川内原子力発電所1号炉及び2号炉

標準応答スペクトルを考慮した地震動評価における
地盤（敷地内の地質・地質構造）について
（コメント回答）

2022年5月20日
九州電力株式会社

敷地内における地質図の凡例の記載の考え方

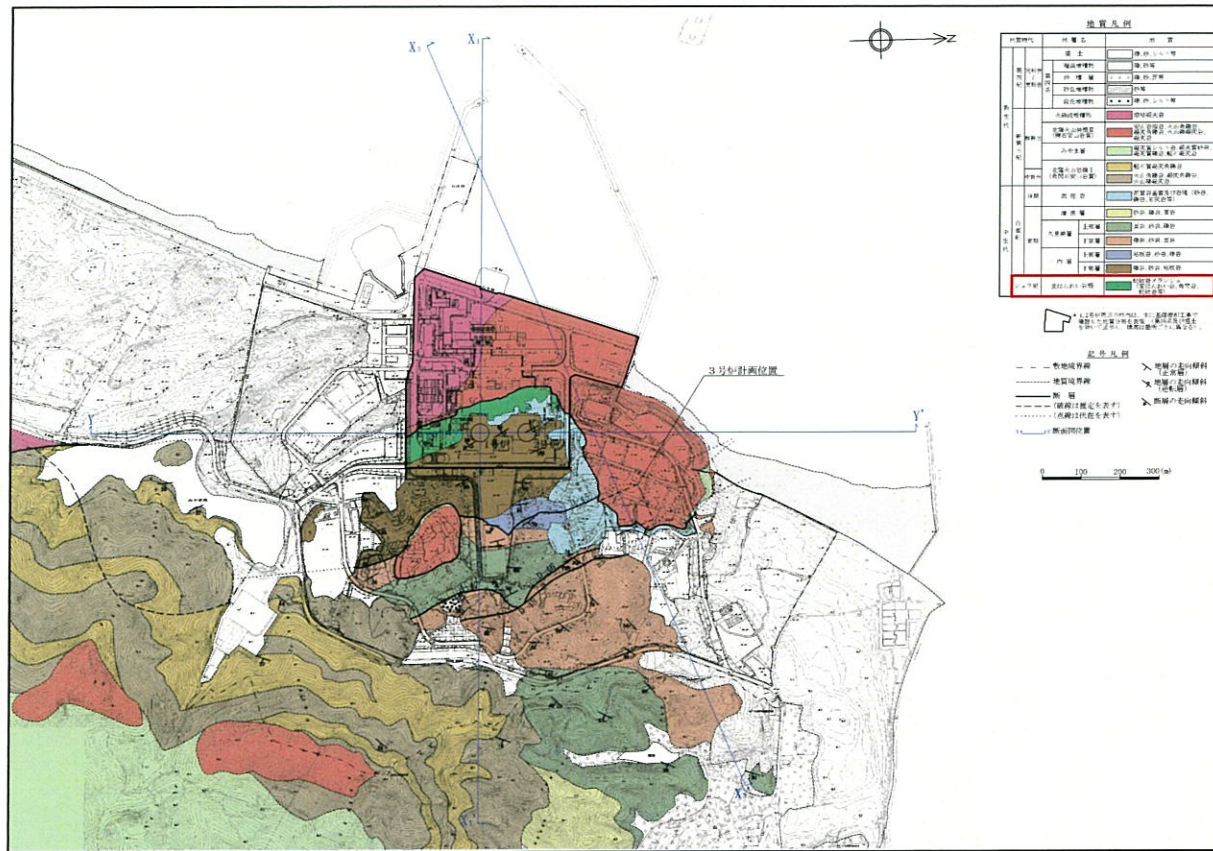
変はんれい岩類について、地質層序と地質図の凡例の記載の考え方を説明すること。

- 地質図の凡例については、地層が形成された時代で統一しており、「地層として変はんれい岩類が形成された時代」のみを記載している。

- ・ 当社の記載の考え方として、地質層序は、地層の成り立ちを説明するため、「地層を構成する各岩石が形成された時代」及び「地層が形成された時代」を記載しているのに対し、地質図の凡例は、「地層が形成された時代」で統一した記載としている。
- ・ 今後は、地質図の凡例からも地層の成り立ちが確認できるよう、「地層を構成する各岩石が形成された時代」を示す注釈を記載することとする。
